dotyczy postępowania o udzielenie zamówienia publicznego pn. „Przebudowa ulicy Młyńskiej w Zblewie i ulicy Semlińskiej w Pinczynie”, prowadzonego przez Gminę Zblewo (Ogłoszenie nr 2023/BZP 00076234/01 z dnia 2023-02-01)

WYJAŚNIENIE TREŚCI SWZ

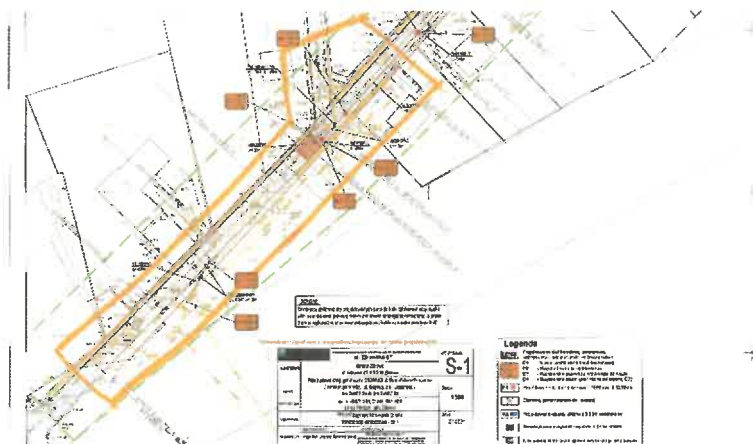
4. Zgodnie z zapisem umowy po Stronie wykonawcy należy "kontrola spadków podłużnych istniejącej kanalizacji deszczowej wraz z ewentualną korektą". Proszę wykreślenie zapisu z umowy, bądź jednoznaczne, precyzyjne określenie jaki dokładnie zakres należy wykonać. Korekta spadów wiąże się z przebudową sieci. Na tym etapie wykonawca nie jest w stanie zweryfikować prac do wykonania.

Ad. 4. Kolektor deszczowy należy wykonać zgodnie z dokumentacją projektową a w szczególności z profilem podłużnym kanalizacji deszczowej

Sprawdzeniu należy poddać istniejącą kanalizację deszczową dotyczy skrzyżowania ul. Semlińskiej z Sportową.
